Ciągnik Ursus C-330

Ciągnik Ursus C-355

Ciągnik Ursus C-385

Pompa wodna

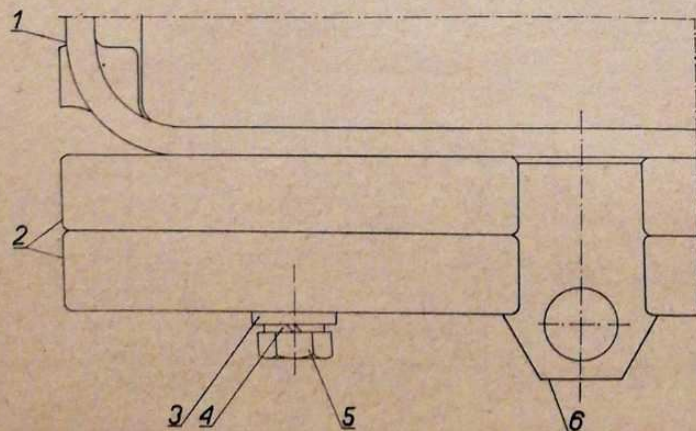
W ciągniku Ursus C-330 od nr silnika 236000 w pompie wodnej 0042/08-307/0 został zmieniony typ smarowniczeki.

Dotychczasowa smarowniczka z gwintem całkowym stożkowym StB¹/8" wg PN-62/M-86002,

nr katalogowy 0054/63-020/2, została zastąpiona smarowniczką z gwintem metrycznym M10×1 wg PN-69/M-86007, nr katalogowy 0054/63-050/3. Otwór w korpusie pompy wodnej nie uległ zmianie.

RYS. 1. Wspornik prądnicy 0050/60-155/0

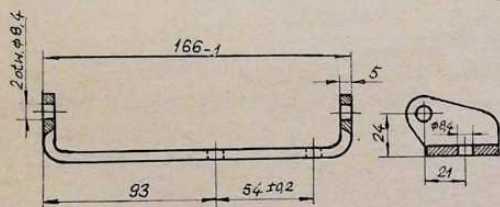
W ciągniku Ursus C-355 wprowadzono od nr silnika 228205 nowy wspornik prądnicy o numerze katalogowym 0050/60-155/0, zamiast

dotychczasowego wspornika prądnicy nr 0050/60-154/0.

Nowy wspornik prądnicy wykonany jest z blachy stalowej grubości 5 mm. Technologicznie jest on prostszy od stosowanego dotychczas, a jednocześnie trwalszy.

Wspornik prądnicy o numerze katalogowym 0050/60-155/0 jest całkowicie zamienny ze wspornikiem dotychczasowym. Na części zamienne należy zamawiać tylko wsporniki pozmianowe, nr katalogowy 0050/60-155/0.

Wsporniki przedmianowe nr 0050/60-154/0 nie będą produkowane na części zamienne.

RYS. 1. Fragment wałka rozrządu z zamocowanym kołem rozrządu i płytką: 1 — koło zębate rozrządu 0080.004.022; 2 — płytkę wałka rozrządu 0080.004.023; 3 — wałek rozrządu 0080.004.024; w nawiasach podano wymiary przedmianowe

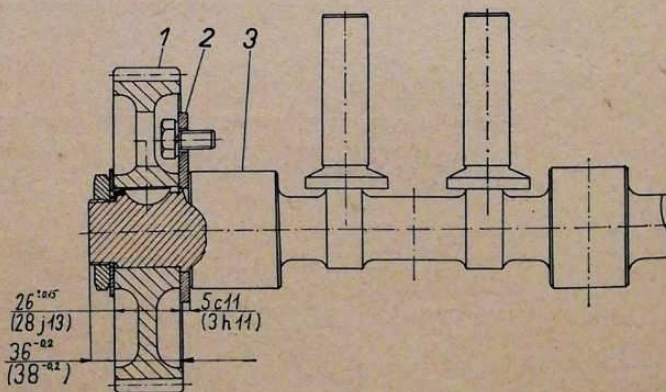
W ciągniku Ursus C-385 od nr silnika 29003 w zespole układu rozrządu zmieniono: wałek rozrządu, płytkę wałka rozrządu i koło zębate rozrządu.

Wałek rozrządu pozmianowy 0080.004.024 różni się od przedmianowego 0080.004.015 profilem krzywek i długością czopa, na który mocowane jest koło zębate rozrządu (rys. 1).

Pozmianowa płytkę rozrządu różni się od przedmianowej grubością. Płytkę przedmianowa 0080.004.002 miała grubość 3h11, a płytkę pozmianowa 0080.004.023 ma grubość 5c11.

Koło rozrządu pozmianowe 0080.004.022 różni się od koła przedmianowego 0080.004.003 długością piasty. Koło pozmianowe ma piastę o 2 mm krótszą od przedmianowego.

Do silników do nr 29002, w przypadku uszkodzenia części pojedynczych tj. wałka rozrządu, koła zębatego rozrządu i płytki wałka rozrządu, należy zamawiać części przedmianowe. Natomiast w przypadku wymiany jednocześnie wałka rozrządu, koła zębatego rozrządu i płytki wałka rozrządu, należy zamawiać części pozmianowe łącznie.

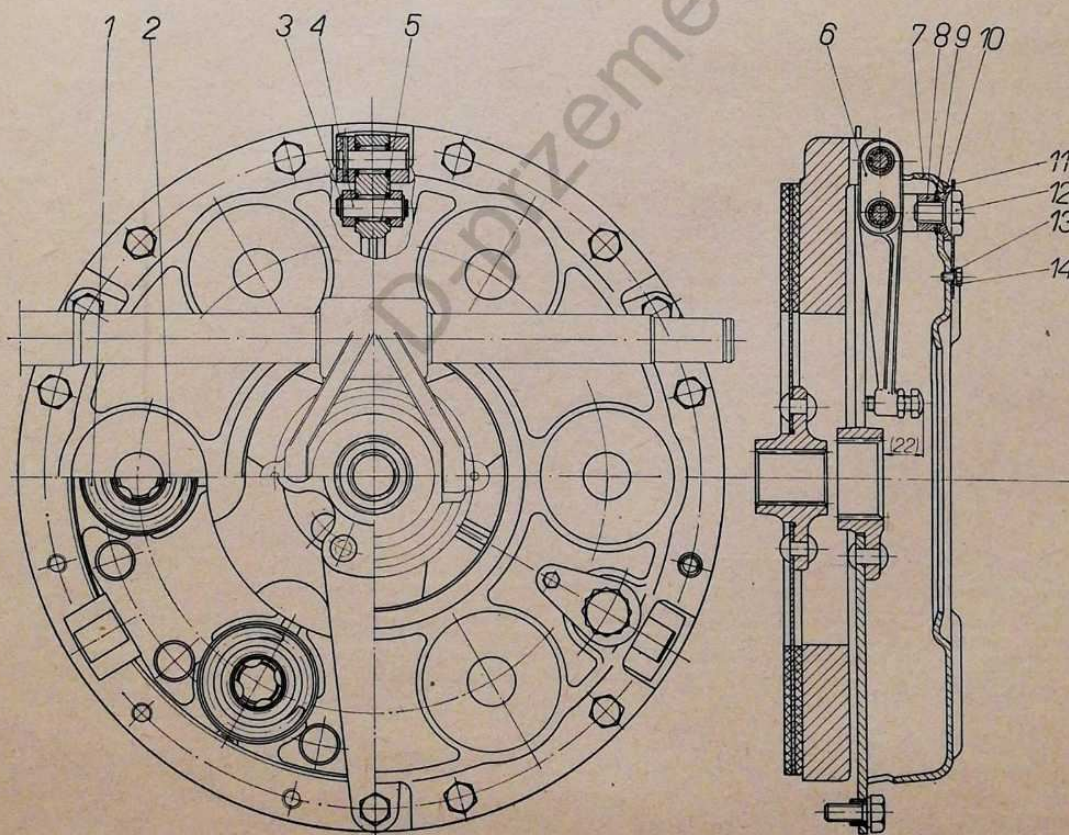
W ciągniku Ursus C-385 od nr silnika 26166 w zespole sprzęgła 0080.021.000 zmieniono: ułożyskowanie dźwigiennik i dźwigienniki sprzęgła, pokrywę sprzęgła, wsporniki, sprężyny sprzęgła oraz śruby i podkładki zabezpieczające.

Pozmianowe ułożyskowanie dźwigiennik sprzęgła jest na igielkach $2 \times 15,8$ III-5-10 PN-68/M-86456 o numerze 0054/37-010/3 gdzie biegną zewnętrzną jest otwór w dźwigience sprzęgła, a biegną wewnętrzną jest sworzeń o numerze 0080.021.095. Natomiast ułożyskowanie dźwigiennik przedmianowe miało sworzeń ścięte o numerze 0080.021.045 i wałeczki walcowe 6×18 PN-64/M-86453 o numerze 0054/38-010/8.

W związku z wprowadzeniem igiełek w dźwigienkach sprzęgła pozmianowych 0080.021.098 wykonane są dwa otwory o jednej średnicy $\phi 14,3$ G7 pod łożyska igielkowe. W dźwigienkach przedmianowych 0080.021.042 otwory te były o różnych średnicach.

Pokrywa sprzęgła pozmianowa o numerze 0080.021.090 różni się od pokrywy przedmianowej o numerze 0080.021.070 otworami z gwintem M5 do przykręcania podkładek, zabezpieczających śruby o numerze 0080.021.092 przed odkręceniem.

Wsporniki pozmianowe 0080.021.097 różnią się od wsporników przedmianowych o numerze 0080.021.047 wielkością skoku gwintu. Wsporniki pozmianowe mają otwory z gwintem M12 \times 1, a wsporniki przedmianowe miały otwory M12 (skok 1,75).

Sprężyny pozmianowe I i II o numerach 0080.021.088 i 0080.021.087 różnią się od sprężyn przedmianowych materiałem, a tym samym i charakterystyką.

Śruby pozmianowe o numerze 0080.021.092 mają wykonane na łbie, od strony gwintu, kule i gwint M12 \times 1, a śruby przedmianowe M12 \times 16-8.8 PN-58/M-82118 o numerze 0054/21-082/0 nie miały wykonanej kuli i miały gwint M12 (o skoku 1,75).

Podkładki zabezpieczające pozmianowe o numerze 0080.021.096 różnią się od przedmianowych o numerze 0080.021.051 kształtem i otwo-

rami. W podkładkach pozmianowych wykonane są dwa otwory. W jednym wykonane są ząbki, które wchodzą na łeb śruby, a drugi służy do przykręcania podkładki do pokrywy spręża. Podkładki przedmianowe miały kształt okrągły, jeden otwór i były zaginane na łeb śruby.

Jednocześnie wprowadzono części nowe: sprężyny talerzowe o numerze 0080.021.094, miski o numerze 0080.021.093, śruby M5×8-5.6 cynk. PN-58/M-82118 o numerze 0054/21-070/4

wraz z podkładkami sprężystymi 5,1 cynk. PN-65/M-82029 o numerze 0054/61-120/6 oraz pierścienie osadcze sprężynujące 10z PN-63/M-85111 o numerze 0054/62-043/3 (rys. 1).

Po dokonaniu zmian konstrukcyjnych zespół spręża 0080.021.000 zmieniono na 0080.021.100.

Części przedmianowe będą dostarczone na części zamienne do silników od nr 26165. Natomiast sprężyny będą dostarczane tylko po zmianowe.

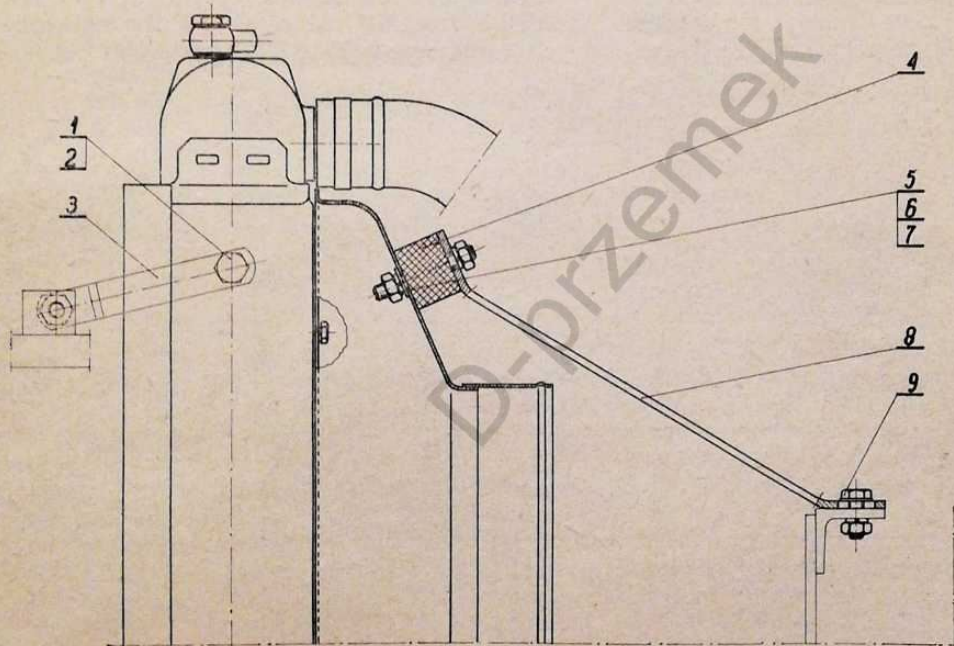
W ciągniku Ursus C-385 od nr silnika 34840 zmieniony został sposób mocowania chłodnicy wody 0080.013.901. Dotychczas chłodnica mocowana była do ramy maski za pomocą dwóch wsporników 0080.013.047 oraz 4 śrub M8×12-5.6 PN-58/M-82118, nr katalogowy 0054/21-077/7, i 4 podkładek sprężystych 8,2 PN-59/M-82029, nr katalogowy 0054/61-140/9 (rys. 1, poz. 1, 2, 3).

okrągłej 8,5 PN-59/M-82030, nr katalogowy 0054/61-230/3, 2 nakrętek M8×5 PN-58/M-82146, nr katalogowy 0054/23-031/3, oraz 2 podkładek sprężystych 8,2 PN-65/M-82029, nr katalogowy 0054/61-120/9.

Wspornik 0080.013.055 z drugiej strony przy-mocowany jest za pomocą śruby M8×20-5.6 PN-58/M-82118, nr katalogowy 0054/21-071/6, podkładki okrągłej 0054/61-230/3, nakrętki

Po zmianie, chłodnica poprzez tunel mocowana jest za pomocą jednego wspornika 0080.013.055. Wspornik z jednej strony zamocowany jest do tunelu chłodnicy za pomocą łącznika gumowego 51115205, przełożonego przez otwór ϕ 9 wykonany w tunelu, podkładki

0054/23-031/3 i podkładki sprężystej 0054/61-120/9, do poprzeczki maski, w której wykonano otwór ϕ 9.

Zmiana wprowadza elastyczniejsze zamocowanie chłodnicy. Wpływa ona na zamienność części.
